## PROJET DE CHAUFFERIE CSR A RETIERS (35)

## DEMANDE D'AUTORISATION ENVIRONNEMENTALE

### NC3 – NOTE COMPLEMENTAIRE N°3 EN REPONSE A L'AVIS DE LA MRAE DU 27/07/2023

SUIVI DU DOCUMENT :  
NC3-08210076-062- Note complémentaire n°3

**Figure n°1. Tracé prévisionnel du réseau de vapeur entre UPER et LACTALIS**

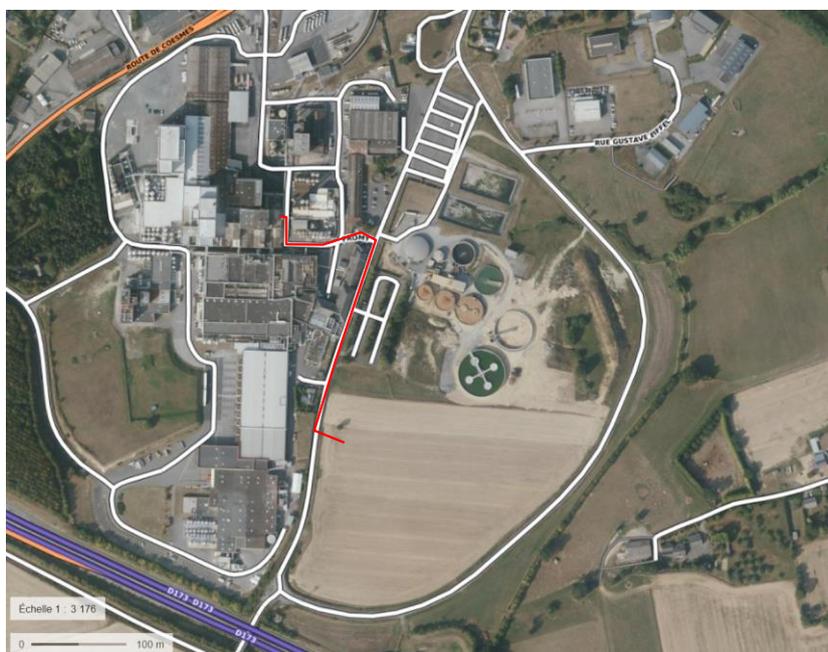
Il convient enfin de noter que le dossier ne présente pas le réseau de livraison de vapeur, qui reliera le projet à l'usine de la SLR. Ce réseau faisant partie du projet au sens de l'évaluation environnementale<sup>2</sup>, il est nécessaire de présenter son tracé, son mode de réalisation et les éventuels impacts, risques et contraintes générés par la mise en place et l'exploitation de ce réseau.

A ce jour, le tracé n'est pas établi de manière définitive. Le tracé prévisionnel envisagé est le suivant :

Ce tracé emprunte entre les deux sites la route dédiée à l'accès au site LACTALIS. La réalisation de ces travaux n'engendrera pas d'impact notable dans la mesure où ils ne concernent aucune zone naturelle et ne passent pas à proximité de riverains. Les nuisances plus générales associées au chantier sont intégrées à l'analyse des impacts du projet en phase chantier (pièce D2).

Les équipements d'interconnexion (réseau vapeur et retours condensats) venant se raccorder au barillet existant sur le site de réception seront soumis aux exigences de la Directive 2014/68/UE. Cette réglementation prévoit entre autre :

**Figure n°2. Point de vue des vues d'insertion architecturale fournies dans l'étude d'impact**

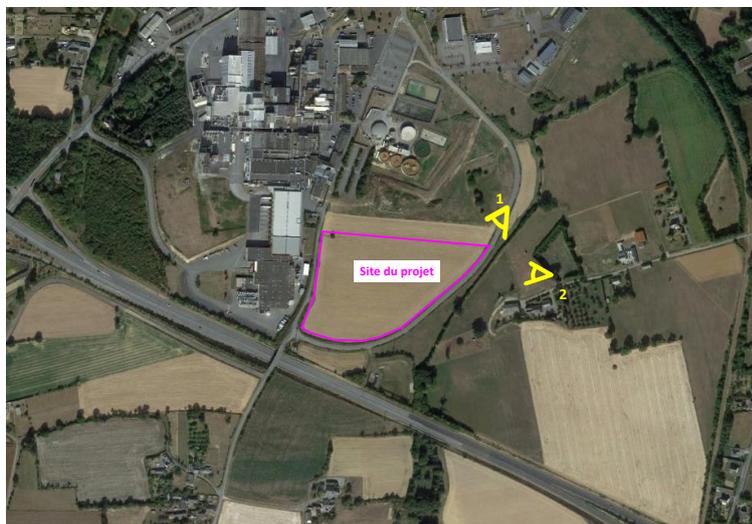
Il est ainsi nécessaire que soit caractérisée de façon plus complète la perception actuelle du site par les différents usagers du territoire (habitants, usagers de la route, promeneurs...) et la façon dont le projet fera évoluer cette perception. **Pour cela, doivent être améliorées et renforcées, à la fois, l'identification des principaux points de vue sur le site, en vues proches et lointaines, et la représentation de l'effet du projet sur ces différents points de vue (par photomontages ou autres simulations graphiques).**

Il est signalé tout d'abord que les vues d'insertion fournies dans le DDAE sont celles qui ont abouti à l'obtention du permis de construire le 9 mars 2023. L'identification des points de vue des photomontages figurant dans le dossier (figures 135 et 136 de la pièce D2) est ajoutée ci-après :

A noter qu'il s'agit là des points de vue les plus significativement influencés par la mise en œuvre du projet. En effet, les habitations au Nord sont masquées en grande partie par la station d'épuration de LACTALIS et son merlon paysager. Les hameaux au Sud ont un premier plan directement influencé par la 2X2 voies située entre eux et le projet.

Figure 7 : localisation des sources sonores (extrait du dossier)

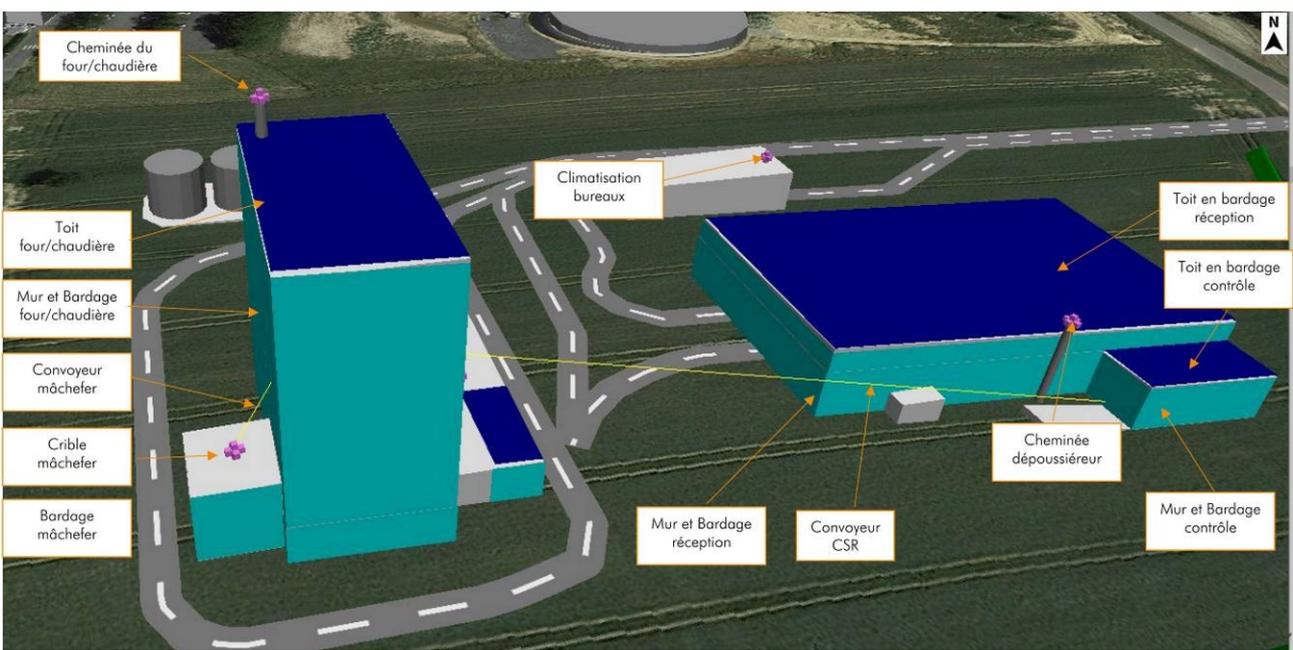
Par ailleurs, même si les émergences sonores sont conformes aux seuils réglementaires, le bruit généré par la chaufferie viendra s'ajouter aux bruits existants, qu'ils soient d'origine industrielle ou routière. **Ce qui compte pour les riverains est davantage la perception qu'ils auront des différents types de bruits, que la contribution spécifique du projet à cette perception globale. De plus, certaines sources de bruit n'ont pas été prises en compte dans l'analyse : circulation des engins et avertisseurs de recul, bruits ponctuels comme celui lié au décolmatage du filtre à poussières, bruit du trafic sur les voies d'accès.**

**Une analyse complémentaire est donc nécessaire, y compris qualitative, pour mieux rendre compte de la façon dont la mise en place de la future chaufferie viendra modifier l'environnement sonore des riverains, y compris ceux situés le long des voies d'accès (cf. le lotissement de l'impasse Fromy au nord).**

Il faut bien préciser que la contribution sonore du projet a été ajoutée à un niveau de bruit de fond calme de manière à se placer dans une situation la plus conservatrice pour les riverains, de jour comme de nuit. L'objectif était d'évaluer le plus précisément l'impact sur les périodes où les riverains seraient plus à même de percevoir l'installation. Il est utile de rappeler que l'étude acoustique ne prend pas en compte le cumul LACTALIS + UPER car l'objet est bien de caractériser l'impact de la chaufferie UPER sur son environnement et dans les cas les plus conservateurs pour les riverains.

La circulation des engins a bien été prise en compte sur le site. Les avertisseurs de recul n'ont pas été pris en compte en effet, s'agissant de systèmes de sécurité apparaissant de manière ponctuelle et aléatoire. Les merlons paysagers permettront de limiter l'impact acoustique de la circulation sur le site d'UPER. Les livraisons (PL) ne seront autorisées que pendant les heures ouvrées du lundi au vendredi limitant ainsi les nuisances pour les riverains.

Concernant les riverains de l'impasse Fromy au Nord, ils se trouvent éloignés de la future chaufferie avec plusieurs installations émettrices de bruit en amont (usine LACTALIS, station d'épuration, zone artisanale) (nous avons pris en compte les points les plus proches et potentiellement les plus exposés à la future installation).

Figure 8 : accès au site (extrait du dossier)

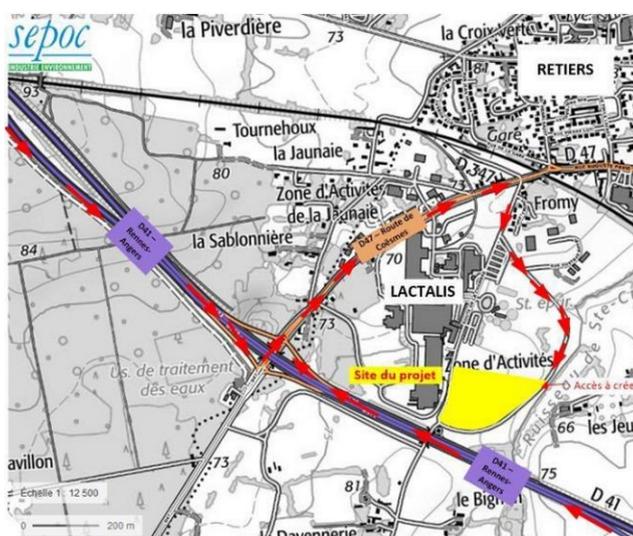
Compte tenu du trafic actuel lié au site de Lactalis et de la présence d'habitations en bordure des routes d'accès, **une analyse plus fine des flux actuels est attendue, afin de pouvoir apprécier l'incidence du projet sur ces flux et les effets de cumul. Un niveau de gêne excessive pour les riverains (comme ceux du lotissement de l'impasse Fromy) pourra justifier la mise en œuvre de mesures d'évitement et de réduction supplémentaires** (aménagement de l'itinéraire, limitation et contrôle des vitesses, écrans acoustiques...).

La mise en œuvre de la chaufferie UPER va permettre de réduire l'activité des chaudières propres à LACTALIS. Les livraisons de GNL sur le site LACTALIS à proximité des habitations seront donc diminuées en situation projetée ce qui permettra de modérer l'impact relatif des livraisons de CSR sur le site UPER. Sur la base de la quantité d'énergie délivrée à LACTALIS, la mise en œuvre du projet permettra d'éviter environ 500 camions par an de livraison de GNL, soit 2 camions par jour.

L'impact présenté dans le dossier est donc maximaliste. A noter également à une échelle plus globale que la mise en œuvre du projet va permettre de réduire le trafic lié à l'évacuation du CSR vers des installations d'élimination en dehors de la région Bretagne (Pays de la Loire et Normandie).
